STADT COTTBUS
CHÓŠEBUZ

Stellungnahme der Stadt Cottbus zum Antrag auf wasserrechtliche Planfeststellung zum Vorhaben „Gewässerausbau Cottbuser See, Teilvorhaben 2 - Herstellung Cottbuser See“ 2. Tektur

Tabelle 6: Einbaugrößen sowie Gewicht der geplanten Rückstauklappen

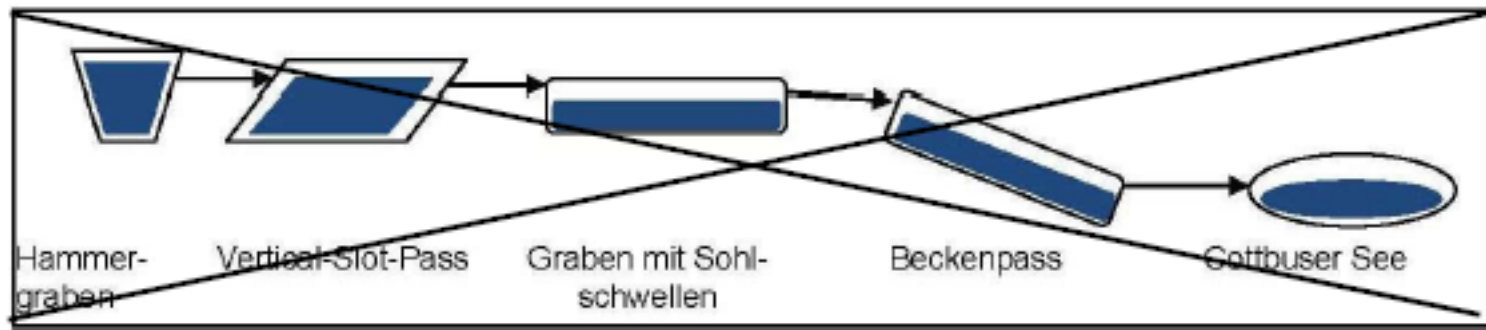
- Einbau von Rückstauklappen an 3 Stellen

- Maßnahmen zum Schutz vor Rückstau aus dem Hammergraben auf Kosten des Vorhabenträgers

Willmersdorfer Seegraben

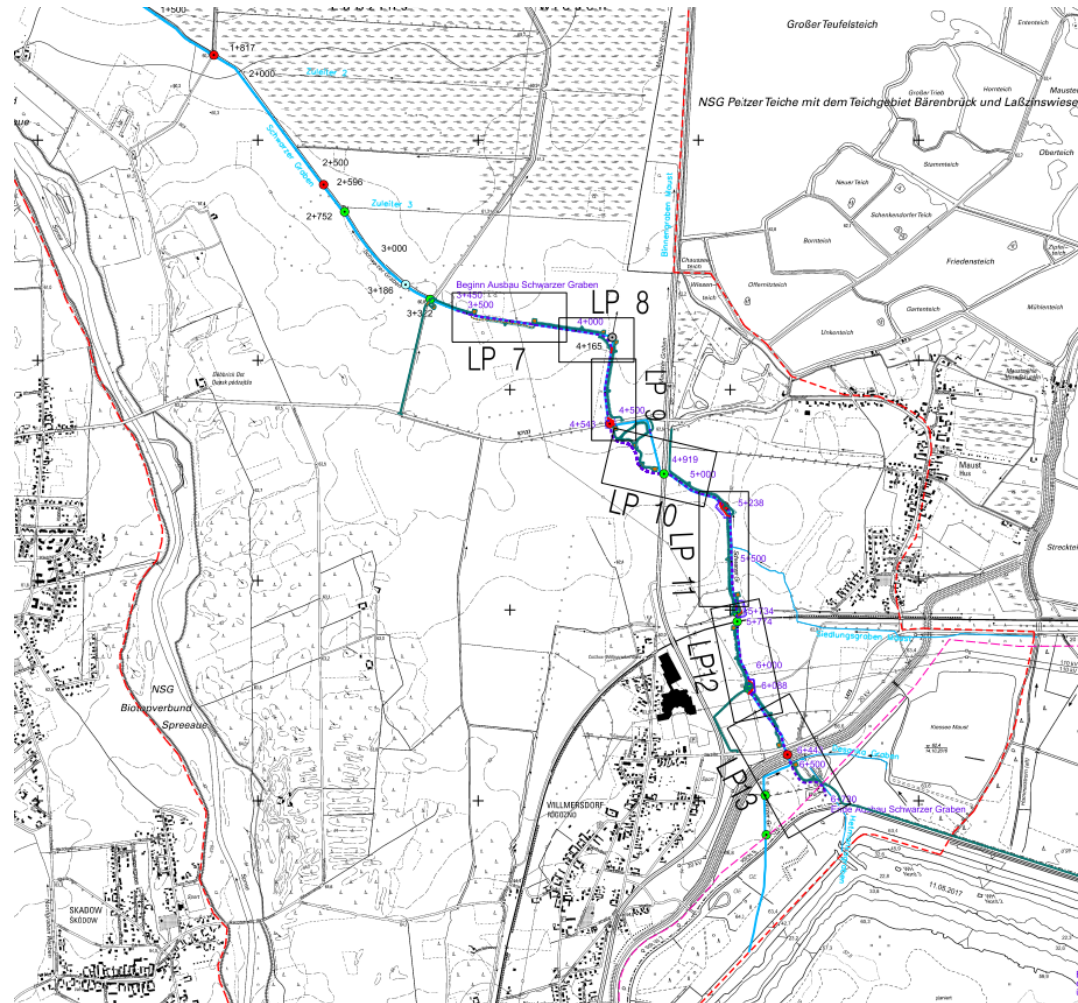
- Mit der 2. Tektur wurde der Bau des Willmerdorfer Seegrabens ersatzlos gestrichen

- Herstellung der Fischdurchgängigkeit über Wehr Lakoma als Alternative wurde nicht geprüft

Ausbau Schwarzer Graben

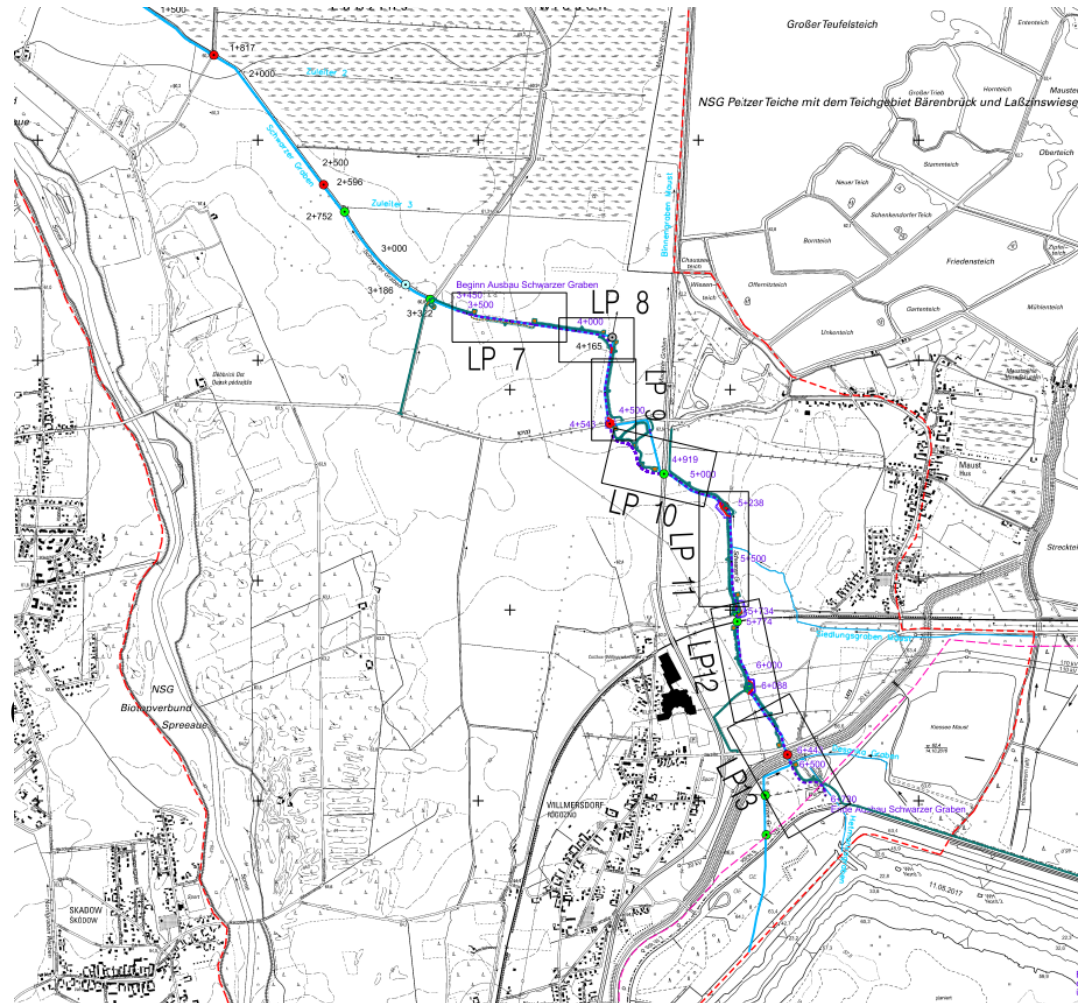
- Berücksichtigung der 6 Zuleitergräben

- Überprüfung Festlegung des Bemessungsfisches (aktuell Brachse)
- Fünf Staubaauwerke verbleiben, nicht fischdurchgängig sind

Neue Forderungen Ausleitbauwerk u. Ausleitung

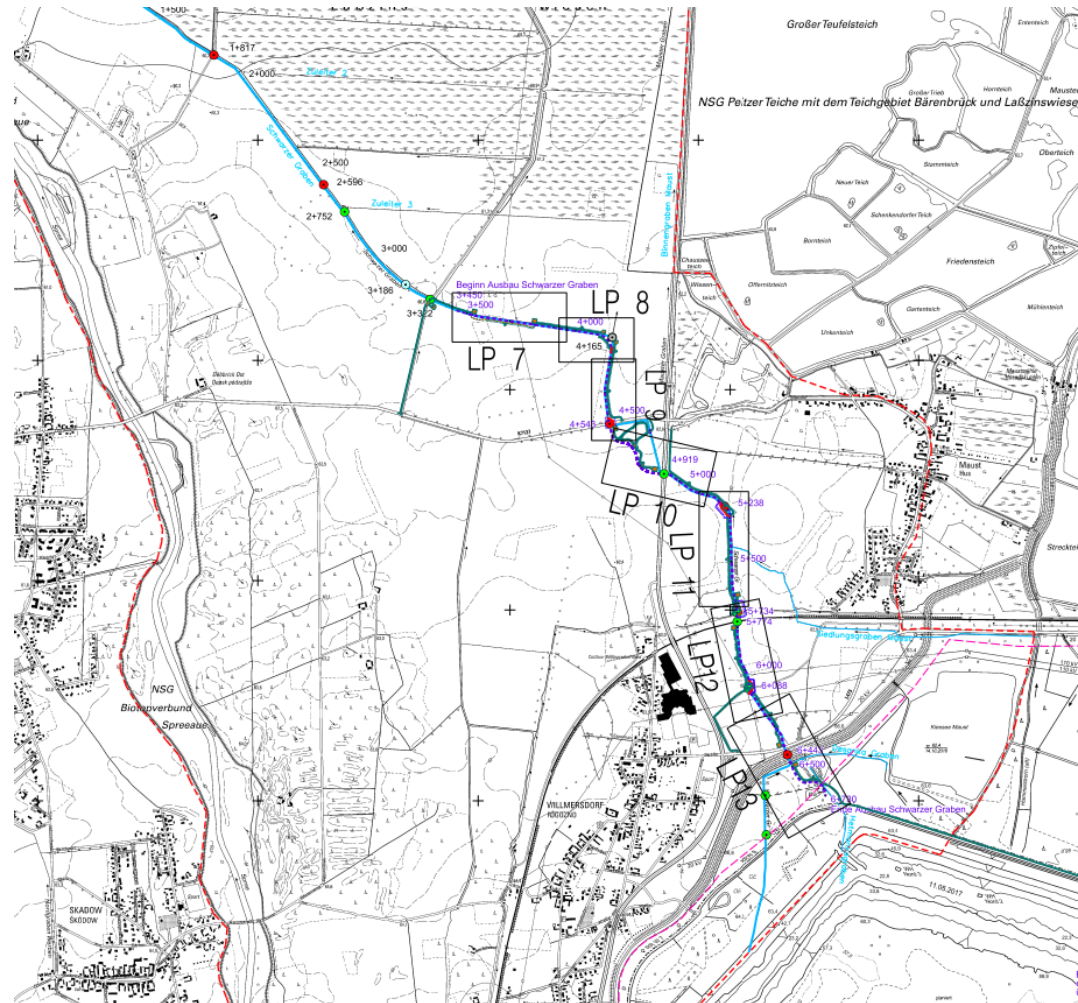
1) Eisprognose

- Statik Auslaufbauwerk
- Perspektivisch für die Gestaltung des Hafens

2) Bewirtschaftungskonzept für die Auslaufsteuerung

3) Festlegung eines Immissionsziels für die Sulfatkonzentration im Vorfluter

Neue Forderungen Willmersdorfer Kammerflur-Nord

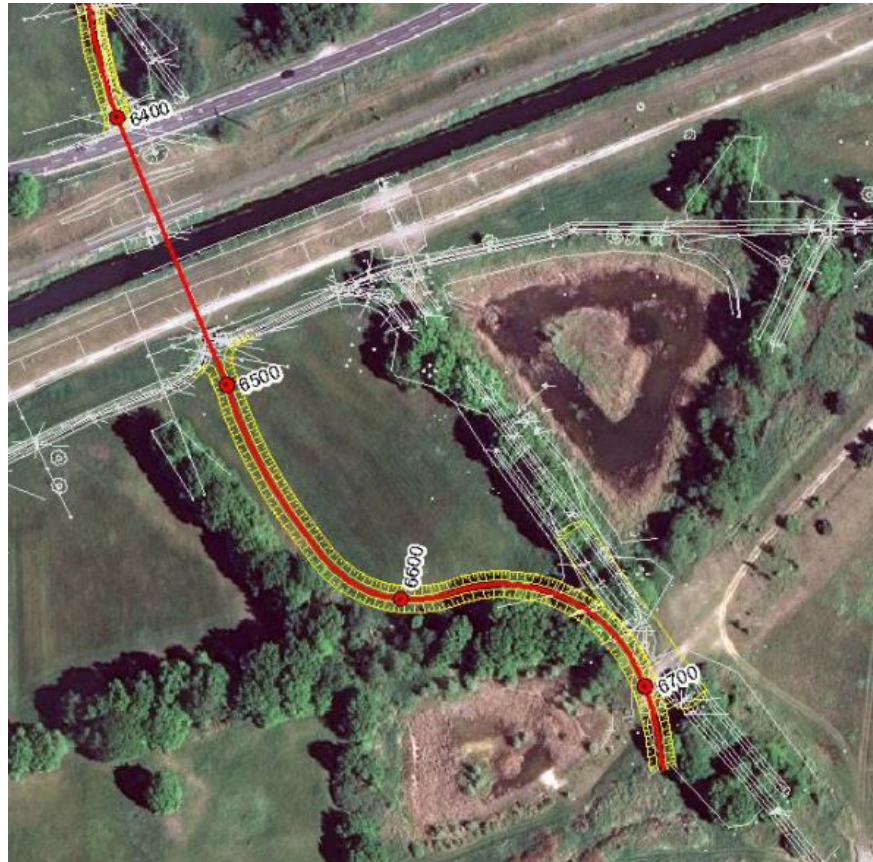
4) Klärung Bespannung Willmersdorfer Kammerflur-Nord

Bestehende Forderungen

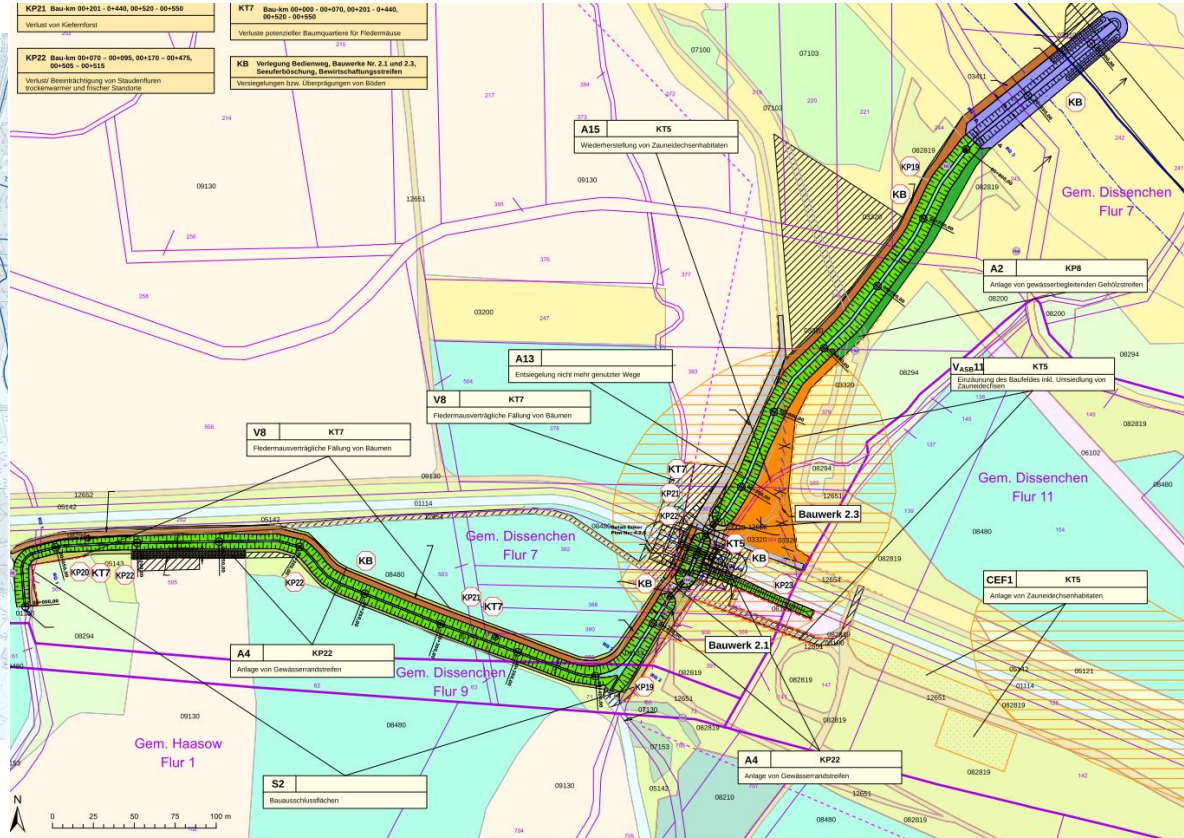
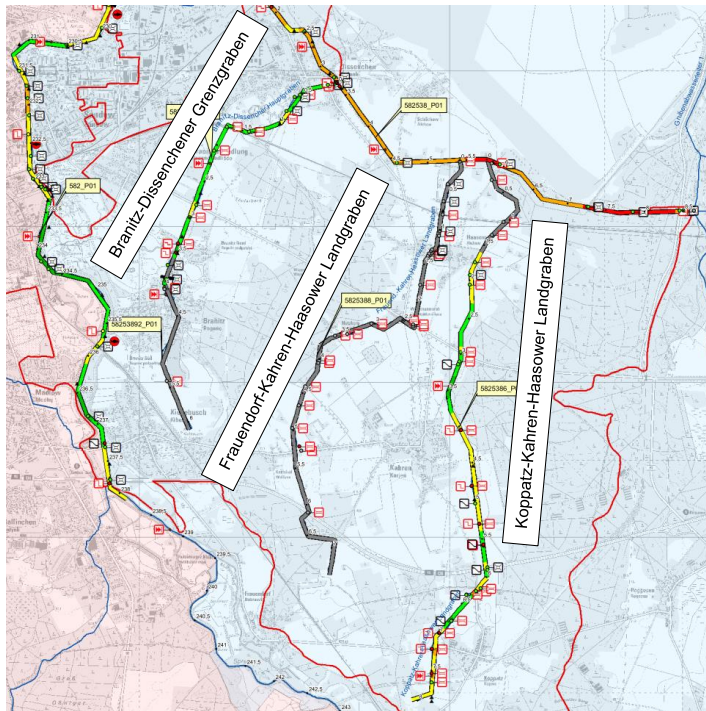
- Abrasionsgutachten noch nicht abgearbeitet
 - Erosion und Sedimentation im Bereich der Strände
 - Verlandung des Auslaufbauwerkes

- Trinitz zur Spree (Verlegte Trinitz)
 - Einbindung in die Variantenuntersuchungen
 - Hochwasserentlastung in den Cottbuser Ostsee
 - Wegfall Dükerbauwerk für Landgräben im Süden
 - Planungssicherheit für Radwegenetz zum Klinger See
